Nová skrutka – napínacia kladka 531 0278 30

Model: Transporter T4

LuK-AS-č.: 531 0278 30

INA 0016

Obrázok 2: OE-skrutka

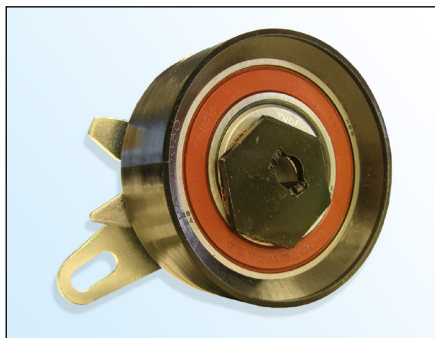
LuK-AS doporučuje nahradit originální šroub (obrázek 2) dodaným šroubem.

Obrázok 3: LuK-AS-skrutka

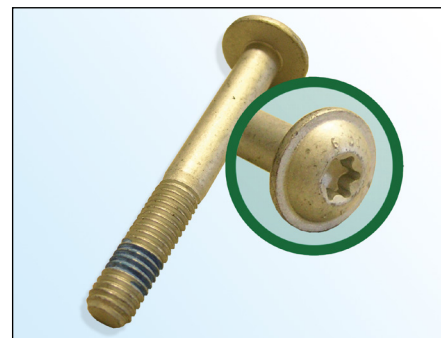
V rámci neustáleho vývoja našich produktov dodáva LuK-AS s napínacou kladkou 531 0278 30 novú skrutku (obrázok 3).

Skrutka s plochou hlavou Torx

Hlava skrutky \varnothing 18,5 mm

Trieda pevnosti 10.9

Prostriedok na zaistenie skrutky na závite

Zvýšená samosvornosť

Uťahovací moment: 20 ± 1,5 Nm
